**Modulo per la presentazione delle osservazioni per i piani/programmi/progetti sottoposti a procedimenti di valutazione ambientale di competenza statale**

**ID: Codice procedura (ID\_VIP/ID\_MATTM): 12691**

**“Progetto di un impianto eolico denominato "Pitigliano" ubicato nei comuni di Pitigliano (GR) e Sorano (GR) costituito da 20 (venti) aerogeneratori di potenza nominale 7,0 MW per un totale di 140,0 MW con relative opere connesse ed infrastrutture indispensabili”**

**Immagine 1. Vincoli ex art. 136 del CBC dal PIT della Regione Toscana e zona approssimativa dove è progettato l'impianto industriale.**

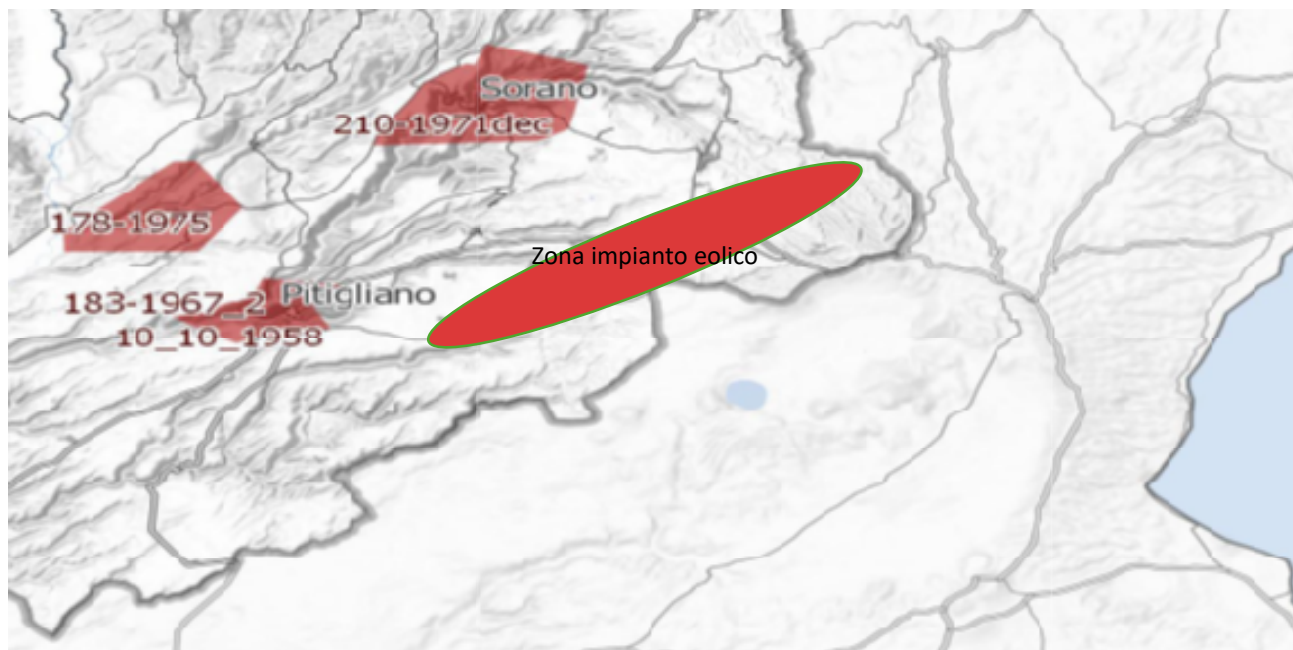
Al contrario si evidenzia che l'impianto eolico industriale citato non solo ricadrebbe con tutti e 20 gli aerogeneratori all'interno delle fasce di rispetto di 3 km dei due vincoli paesaggistici di notevole interesse pubblico esistenti nella Regione Lazio e con una parte di essi nel vincolo paesaggistico del centro abitato di Sorano (GR), quindi in aree non idonee all'installazione di impianti di energia rinnovabile. Addirittura, alcuni aerogeneratori sarebbero ubicati a poche centinaia di metri dai perimetri dei due vincoli paesaggistici laziali ex art 136 del CBC. (Nell'Allegato n. 3 sono riportate le immagini che illustrano in maniera dettagliata quanto affermato).

E ancora, come sostiene la stessa Proponente, parte dell'impianto si verrebbe a trovare a 3,5 km dal centro abitato di Sorano. Infatti, due degli aerogeneratori WTG 08 e 09, sono addirittura all'interno delle fasce di rispetto dei 3 km del vincolo paesaggistico di notevole interesse pubblico ex art 136 del CBC. Si evidenzia che così si crea un'ulteriore incompatibilità con la tutela del Paesaggio.

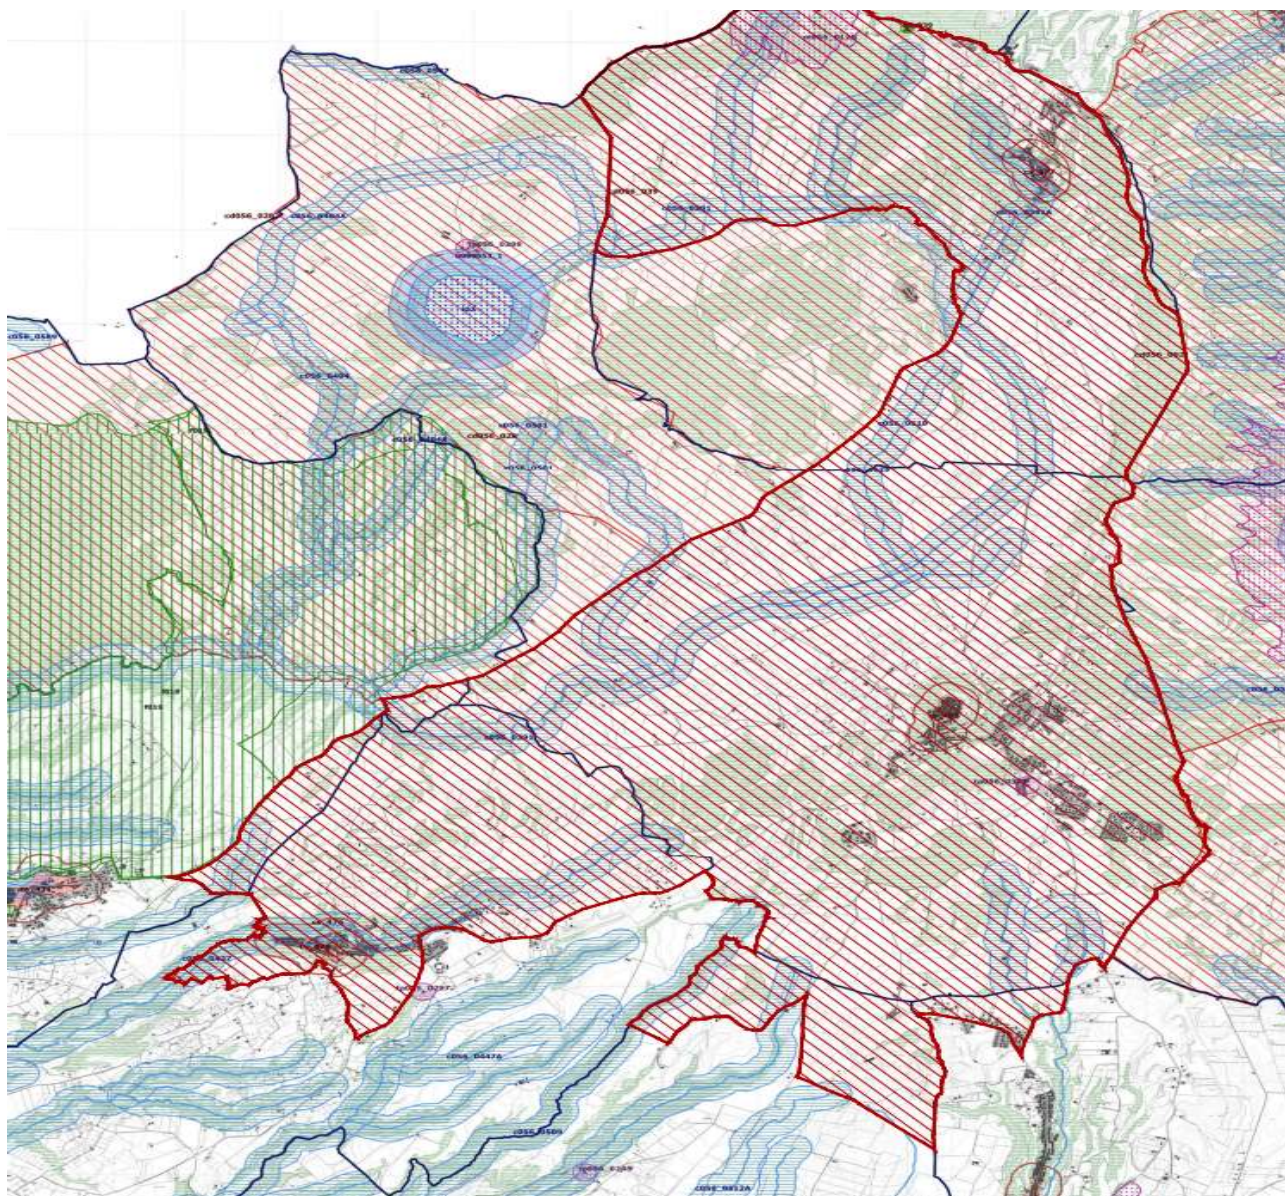
Come è illustrato nell'immagine si ribadisce che l'impianto industriale *Pitigliano* ricade completamente all'interno delle fasce di rispetto dei due vincoli di notevole interesse pubblico e lambisce quelle di un terzo vincolo e quindi come affermato dal

Consiglio di Stato nelle sentenze citate, l'impianto è insediato in area non idonea ai sensi dell'art. 20 comma 8 lettera c quater del D.Lgs. n. 199/2021 e ss.mm.ii al contrario di quanto sostiene la proponente.

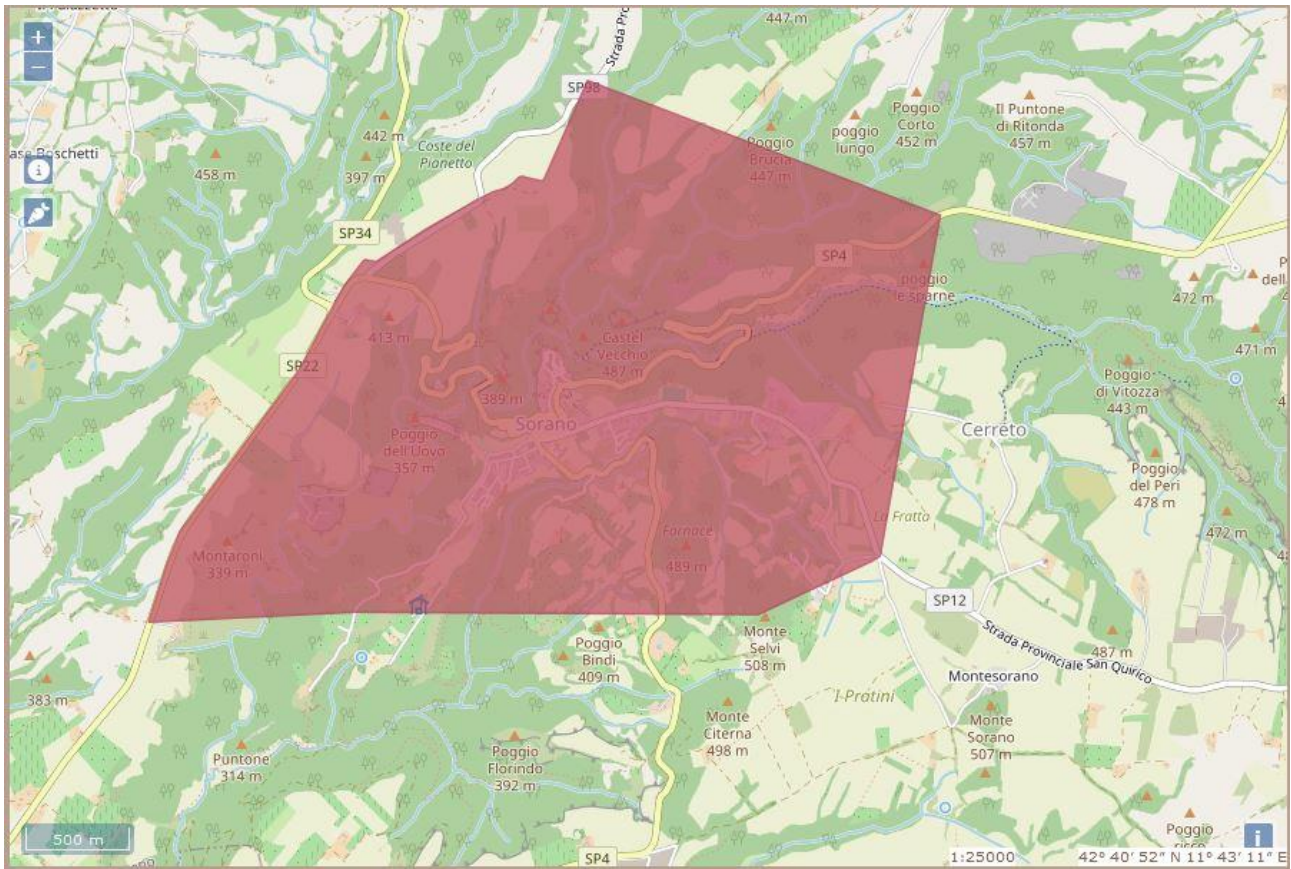
per il Comune di Pitigliano Codice Vincolo **90484** “Zona del Centro Storico di Pitigliano ed area circostante caratterizzata da memorie storiche e da monumenti insigni”, l’unico aerogeneratore interno alla fascia di rispetto di 3Km è il n.WTG.16 ml.2.900,00;

**IMMAGINE n 2.** Mappa eolici elaborata dall'Associazione Amici della Terra. La mappa evidenzia il cumulo degli impianti tra Lazio e Toscana.

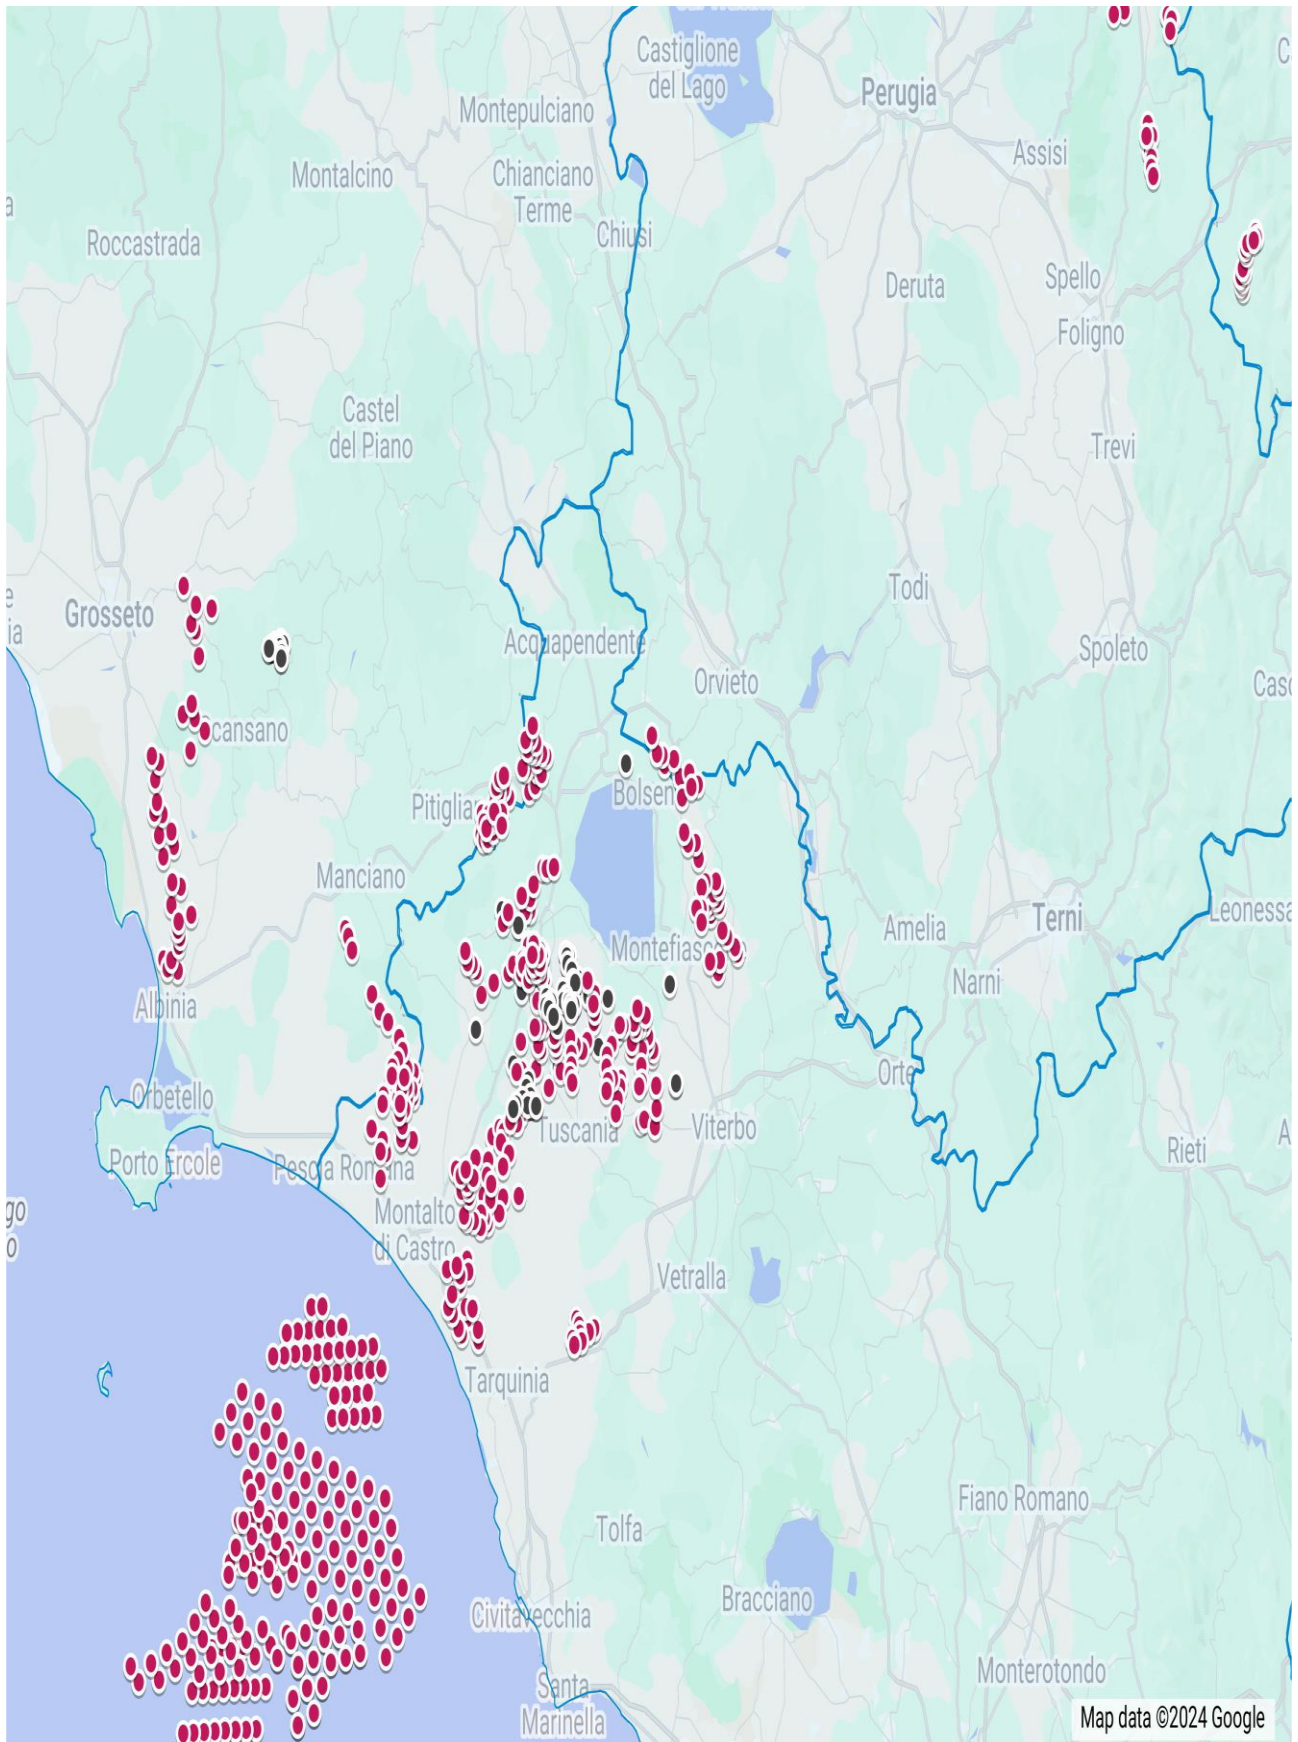
Riguardo al cumulo degli impianti FER, le mappe prodotte dalla proponente riguardano, come già evidenziato, soltanto una parte molto piccola degli impianti FER dell’area intermedia e vasta e in particolare di quelli eolici che contribuiscono a creare un notevole cumulo e la saturazione del territorio tosco laziale. Riguardo al cumulo dei soli impianti eolici si riporta la mappa dell’intervisibilità degli impianti eolici elaborata dall’associazione nazionale *Amici della Terra*.

**IMMAGINE n. 3** Mappa prodotta dalla proponente dove si vede che è stato ignorato il vincolo di notevole interesse pubblico ex art. 136 del CBC dell’Orlo della Caldera di Latera. Nelle sue fasce di rispetto ricadrebbero diversi aerogeneratori.

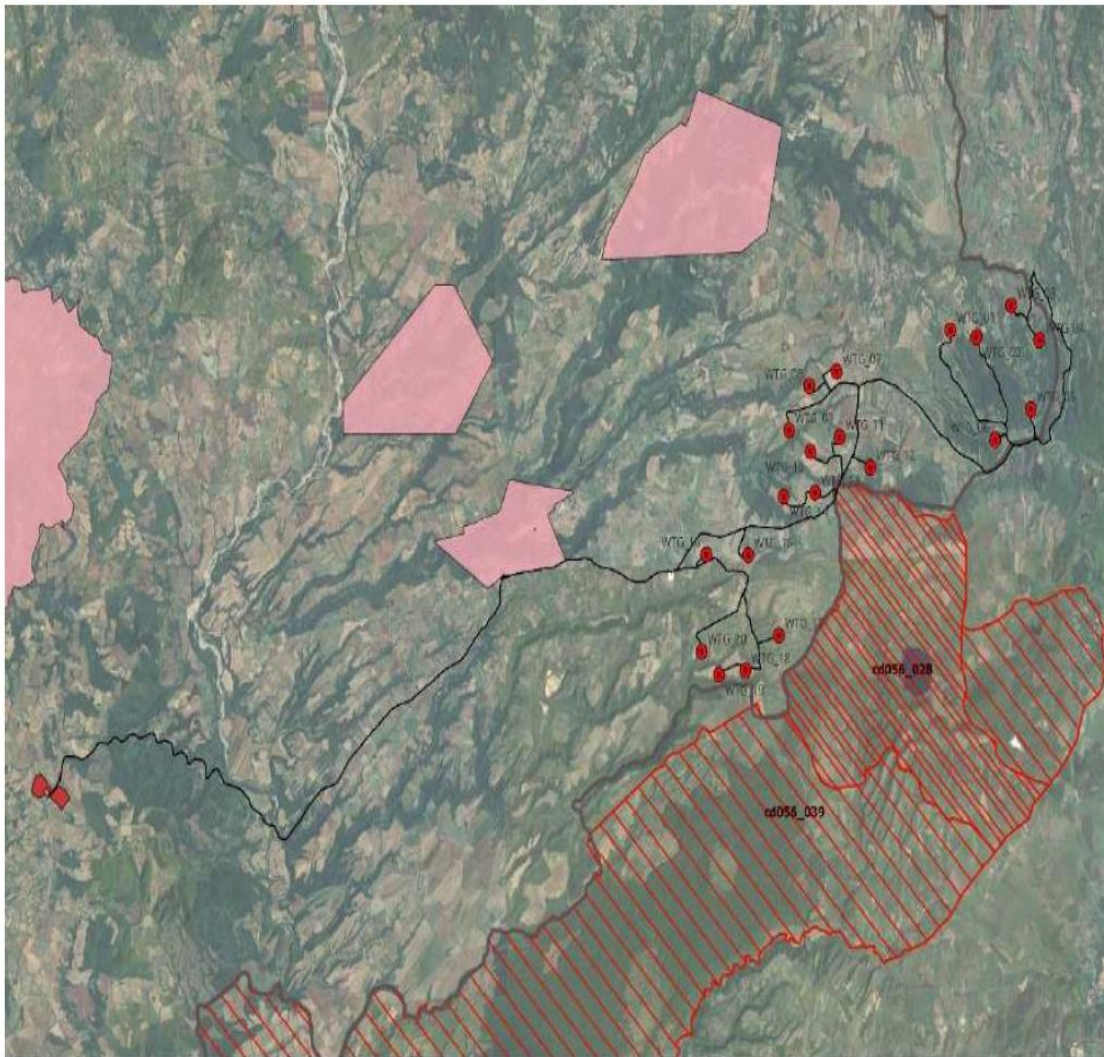
**compresenza di più impianti”**. Nella Relazione Paesaggistica e nello Studio di Impatto Ambientale prodotte dalla proponente come già evidenziato è stato ignorato il vincolo paesaggistico di notevole interesse pubblico ex articolo 136 del Codice dei Beni Culturali “*Ambito paesaggistico, geologico e geomorfologico dell’Orlo della Caldera di Latera ...*” Non vengono nemmeno citati gli impianti eolici in progetto al MASE, il *Rempillo* (6 aerogeneratori) e un altro in verifica amministrativa di 14 aerogeneratori e 72,6 MW. Ad oggi nei territori di Pitigliano, Sorano e in quello limitrofo potenzialmente potrebbero essere insediati 40 aerogeneratori alti 200 metri e larghi 170. Ma la Proponente si guarda bene dal citare gli altri impianti che creerebbero il cumulo e quindi maggiore impatto. Infatti, sul territorio della *Città del Tufo* (Sorano e Pitigliano) impatterebbero anche l’impianto eolico *Montarzo* di Onano con 13 aerogeneratori dalle dimensioni ricordate, l’altro eolico industriale nel territorio di Valentano con sette aerogeneratori (stesse dimensioni), gli impianti di Farnese con un minieolico di 3 Torri alte 60 metri già installate in località *Poggio del Crognolo* e l’impianto eolico industriale *Vallerosa* (7 aerogeneratori alti 200 metri e larghi 158 metri) in procedura VIA presso la Regione Lazio. Inoltre, altri impianti del minieolico già presenti a Valentano, Cellere e Piansano e due progetti eolici industriali con le stesse dimensioni (200 m x 170 m) nel Comune di Ischia di Castro. La valutazione del cumulo non prende in considerazione neanche gli impianti industriali di fotovoltaico e agrivoltaico in progetto a Farnese, Valentano, Ischia di Castro, Cellere e neppure l’impianto geotermico in procedura VIA al MASE, progettato nella *Caldera di Latera*. Quindi è stata effettuata una valutazione del potenziale impatto cumulativo non veritiera a dispetto di quanto affermato dalla Proponente che sostiene di aver preso in considerazione uno spazio di 10 km intorno al suo impianto per gli impatti che si creerebbero.

**IMMAGINE n. 4** Mappa della intervisibilità degli impianti eolici elaborata dall'Associazione nazionale Amici della Terra. La mappa non è aggiornata comunque rende molo bene dell'enorme impatto visivo creato dal cumulo degli impianti.

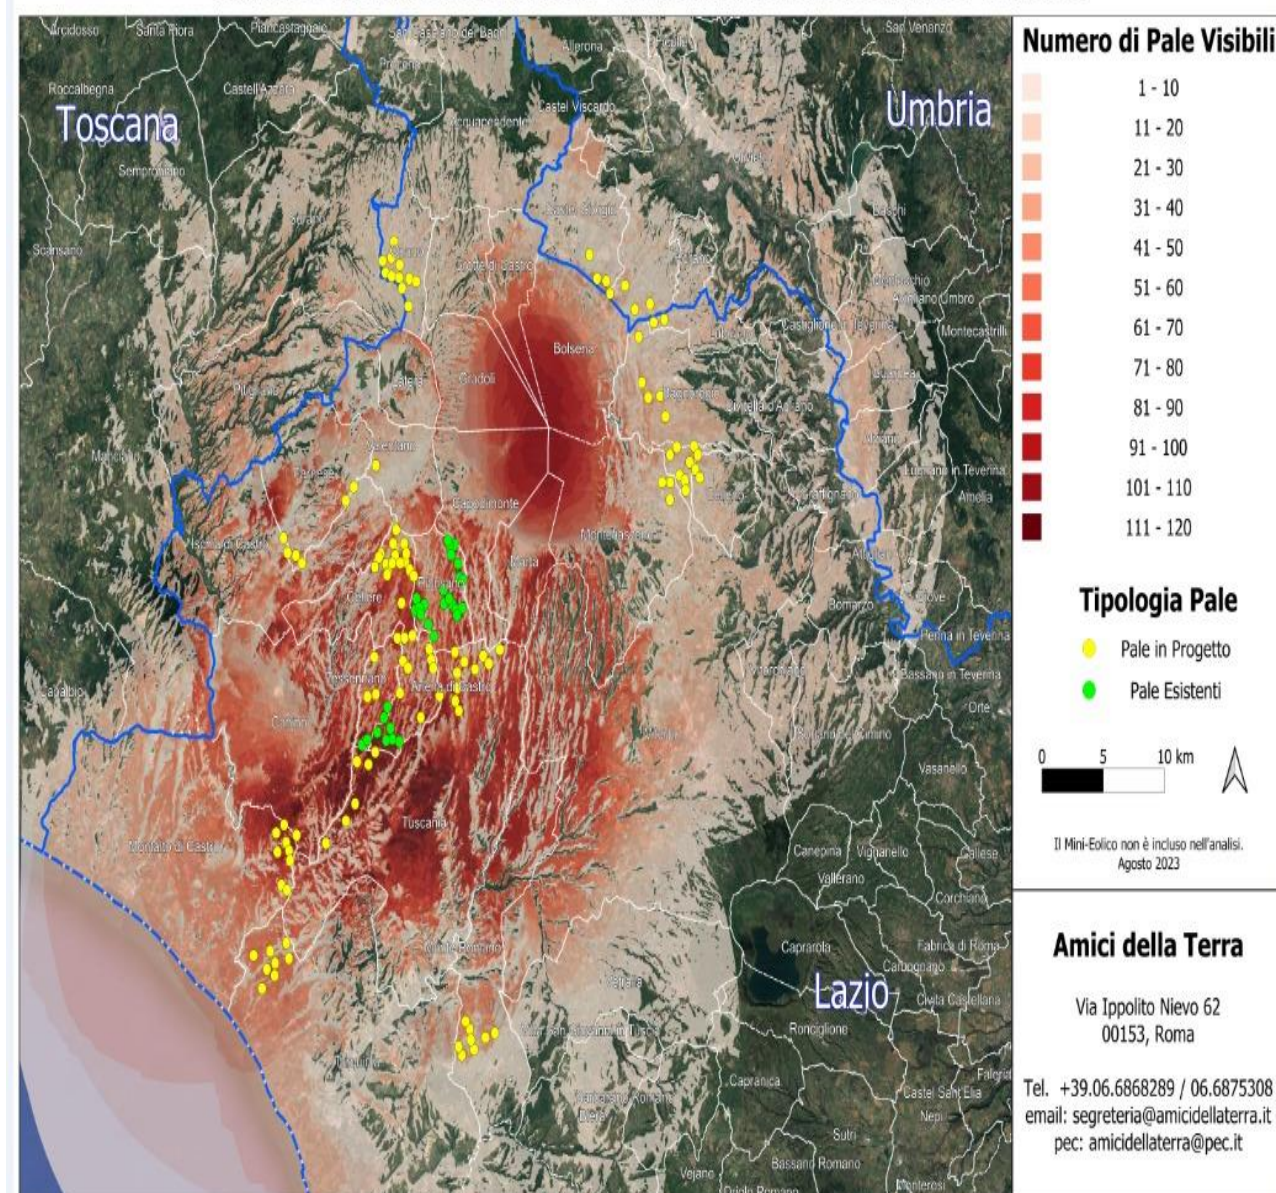
Se agli impianti eolici rappresentati qui sopra, che non comprendono né l'impianto eolico *Pitigliano* né le altre 14 pale del progetto eolico in verifica amministrativa sempre nel territorio di Pitigliano, si aggiungono le migliaia di ettari (7000 finora) di territorio occupato dagli impianti fotovoltaici e agrivoltaici e dalle altre tipologie appare chiaro il numero spropositato degli impianti FER nella Toscana meridionale e nella Tuscia.
